委員用資料

筑豊広域都市計画道路(直方市)の変更 (福岡県決定)

1 概要

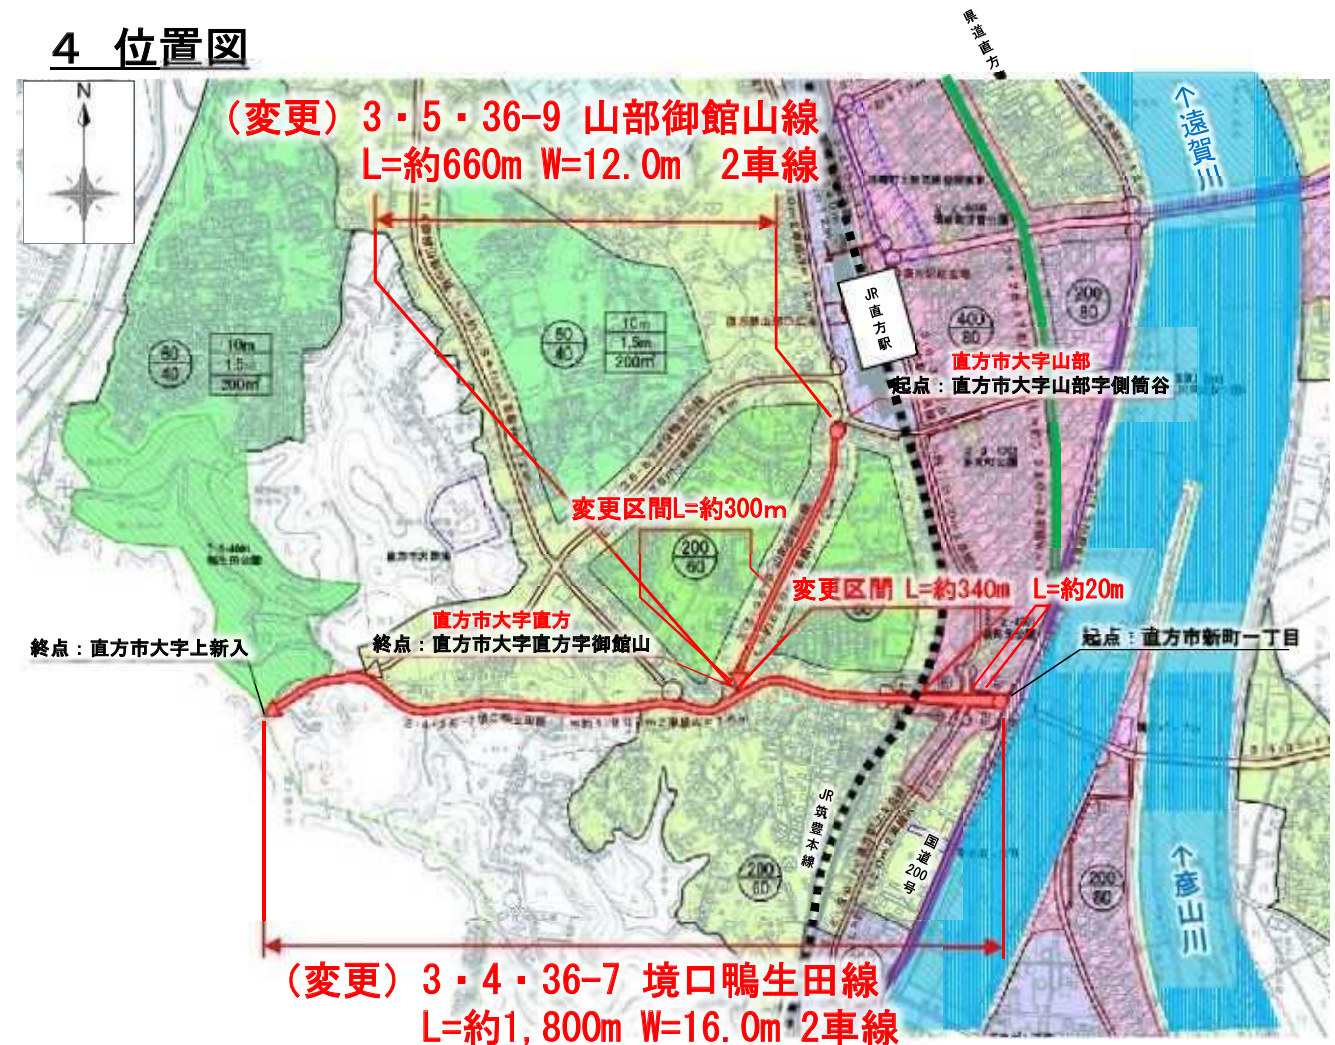
今回、事業実施にあたって調査・設計を行ったところ、現都市計画決定の範囲内にある法面は、過去に変状が生じ、対策工事が実施された経緯があり、法面の形状変更を行えば周辺家屋等へ影響が生じる恐れがあるため、形状の変更は困難であると事業者により判断されました。

そのため、法面に影響を及ぼす範囲について、道路線形の変更を行うものです。

さらに、鉄道との立体交差部において、設計により排水施設の設置位置が決定したため、必要となる区域の追加も併せて行うものです。

今回、本路線と境口鴨生田線との交差部について、安全性向上の観点から、交差形状及び形状変更に伴い影響する範囲の道路線形の変更を行うものです。併せて、住所表記の変更に伴う起終点住所の変更を行うものです。
